TIPO DE DOCUMENTO: RELATÓRIO DE ACESSIBILIDADE	NÚMERO DO DOCUMENTO: ARQ-RA-IFSUD-JF-R00-004	REV. 0
	TÍTULO DO DOCUMENTO: RELATÓRIO DE ACESSIBILIDADE – IF SUDESTE JUIZ DE FORA MG		FOLHA: 1 /41

RELATÓRIO DE ACESSIBILIDADE
BLOCO - B

**INSTITUTO FEDERAL DE EDUCAÇÃO, CIÊNCIA E TECNOLOGIA DO
SUDESTE DE MINAS GERAIS**

Juiz de Fora - MG

Figura 1 – Sugestão de adequação escada.

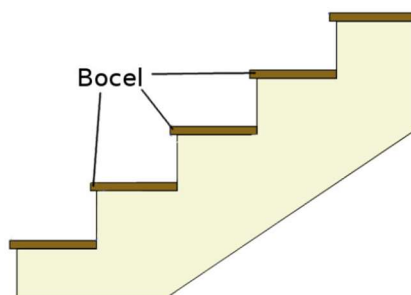
Escadas – A escada existente possui pisos que não possuem dimensões constantes variando entre 0,27m a 0,30m e espelhos de 0,17m e não está dentro das exigências da NBR 9050:2020 item 6.8.2 alínea ‘a’ e ‘b’. Assim, para poder se adequar a norma a sugestão é que seja instalado Bocel nos degraus aumentando assim o dimensionamento do piso onde necessário, conforme figura ilustrativa abaixo:

Figura 2 – PLATAFORMA ELEVATÓRIA

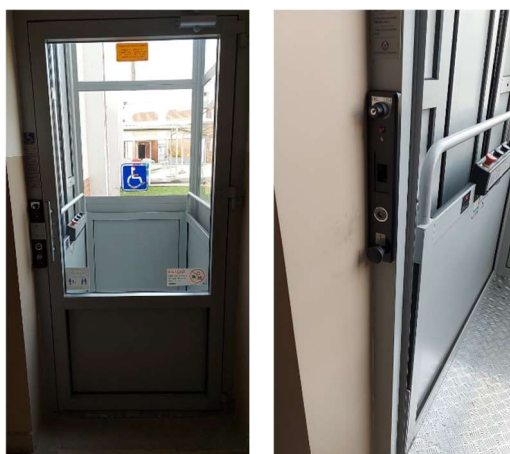
A **plataforma elevatória** está funcionando perfeitamente e está dentro das dimensões mínimas estabelecido pela norma ABNT NBR ISSO 9386- 1:2013 - Tabela 05, Pág. 42, e estão classificadas como plataforma vertical com caixa de enclausuramento, no modelo Easy Vertical da ThyssenKrupp Elevadores, com percurso de até 4000mm, velocidade nominal de 6m/min, e carga nominal mínima de 250kg (podendo ser utilizada por apenas um usuário em pé como em cadeira de rodas). Mas deverá receber sinalização

de identificação de pavimento em relevo e em braile e sinalização de área de resgate para pessoas com deficiência. A plataforma possui dimensões de (90x140cm), os comandos internos estão a 100cm.

Figura 3 – Proposta sanitário acessível e localização Mapa tátil, pavimento térreo.

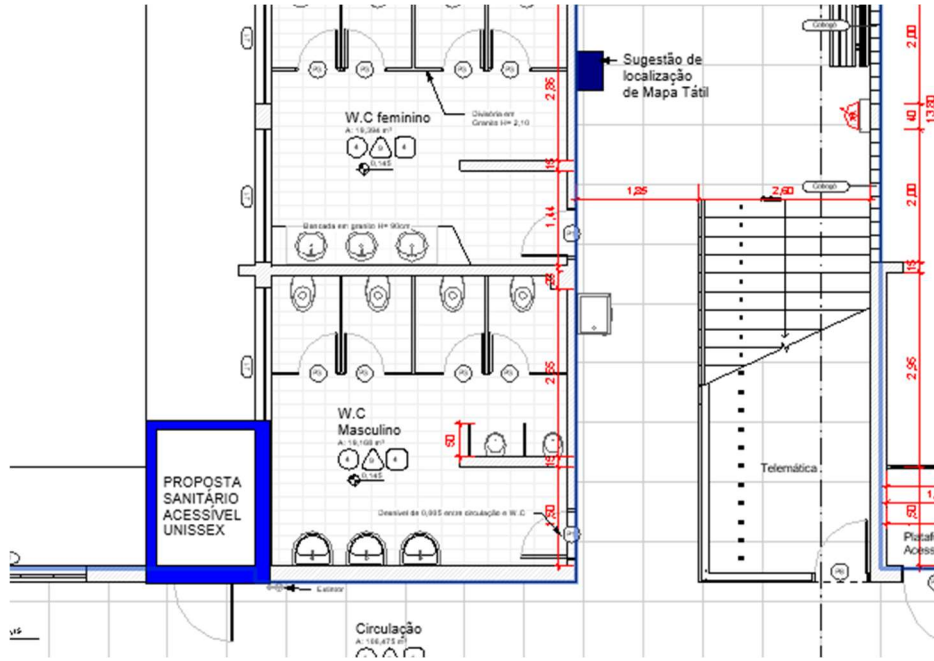
Sanitários - A quantidade de sanitários acessíveis

não atende a quantidade mínima estabelecida pela norma, que em casos de edificações públicas existentes deve haver pelo menos um por pavimento onde conter sanitários. Para poder atender a quantidade mínima de sanitários, vai ser necessário construir novos sanitários conforme sugestão das figuras nº 03 e 04. Da mesma forma, a adequação de dimensões das portas dos boxes, por exemplo e as portas de acesso aos sanitários que possuem um vão de 70cm. Também se recomenda a elaboração de
